Produkt-/Wartungsinformation Nr. 2017-2

Ankündigung zum Rückschlagventil Nr. 39309.

Abb. 1

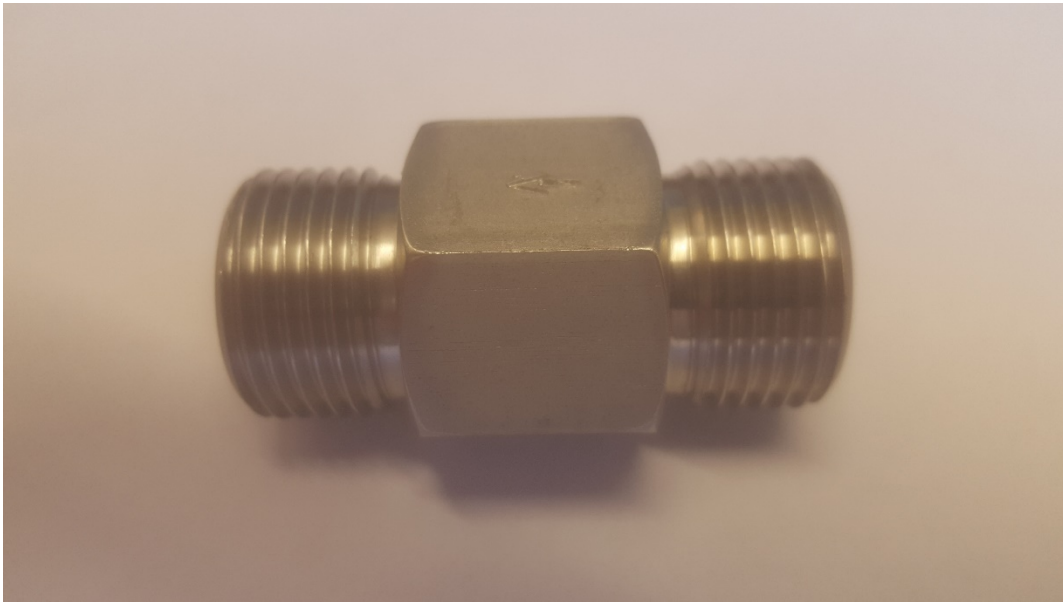
Seit Januar 2016 wird das Rückschlagventil 39309 (siehe Abb. 1) mit den VCC II-Einheiten und als Ersatzteil für die Druckseite der Dosierpumpe an der VCC II geliefert.

Wir haben jetzt einige Fehler wegen der Glaskugel 36574 (siehe Abb. 2) festgestellt. Diese fällt in die Dosierpumpe zurück, nachdem sie (nach langer Zeit) durch die Chemikalienkonzentration auf eine kleinere Größe „abgefressen“ worden ist.

Wir empfehlen deshalb die Glaskugel 36574 gegen die SS-Kugel 36575 (siehe Abb. 3) so bald wie möglich oder beim nächsten Wartungsbesuch beim Kunden auszutauschen.

Außerdem möchten wir Sie darüber informieren, dass wir ab sofort in den Rückschlagventilen 39309 zur SS-Kugel 36575 übergehen, sowohl in den VCC II-Einheiten als auch als Ersatzteil.
